007	Justert gjenstander i vestende vognhall. Flyttet bryterapparatet fra K1 til bryter ved bryter Z-1336 og Z-1337.	29.03.2021	ROISSE		
006	Alle bryter Z-1382 fjernes. Si beholdes her. Si nye nummerer opp S2B8 fjernes. Korrigerer tegningsnummerne til forrige og neste tegning.	19.01.2021	ROISSE	JOHASV	STESIG
000	Erstatter EK 933758 Bryter Z-1501 og overstrøpping mellom v598 og v545A fjernes	04.04.2018	AKSHSE	MELAND	TNS
Rev.	Revisjonsnummer	Rev.	Revisjon nr.	Kontrollert av	Godkjent av
			Revisjon 1	Formål - AT	
			Revisjon 2		
			Revisjon 3		
HOVEDBANEN OSLO SJ-LODALEN BANE 0020		Produksjon		Etablert for EK 933758-000, EH-001788-000	
KONTAKTLEDNINGSNÆGG-KOBLINGSSKJEMA		Tegningsnummer		Rev.	
BANE NOR		EH-008176-000		007

EH-008174-000 DG (EH-008180-000)
HOVEDBANEN (GODSTOGSPORET)

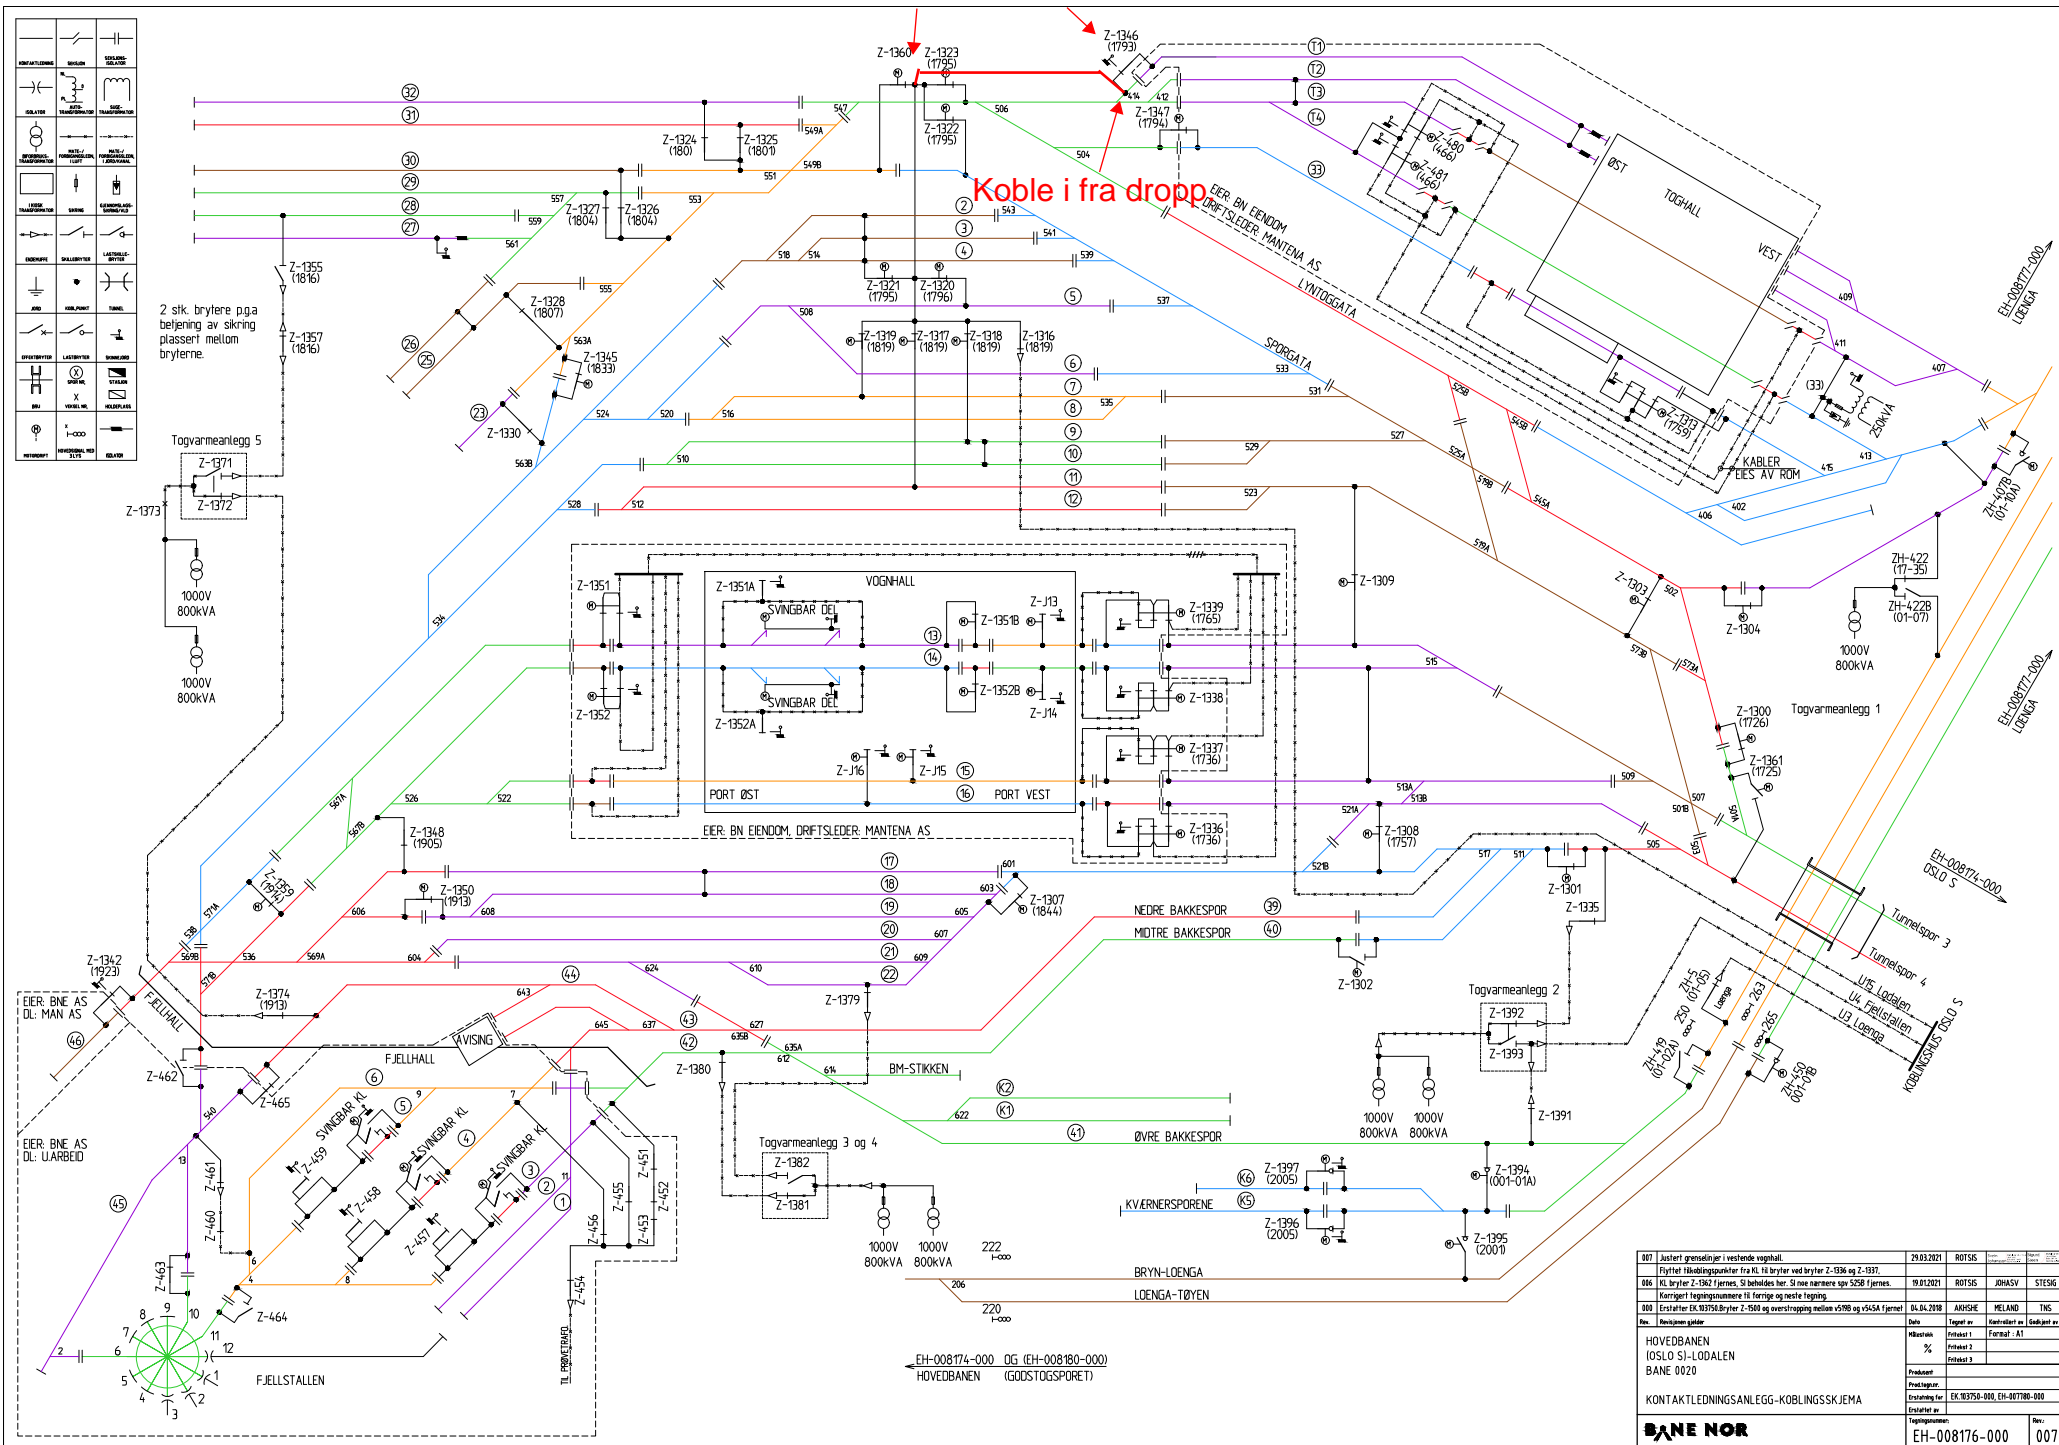
Legge provisorisk kabel i fra mast 1795 til 1793

Koble i fra dropp
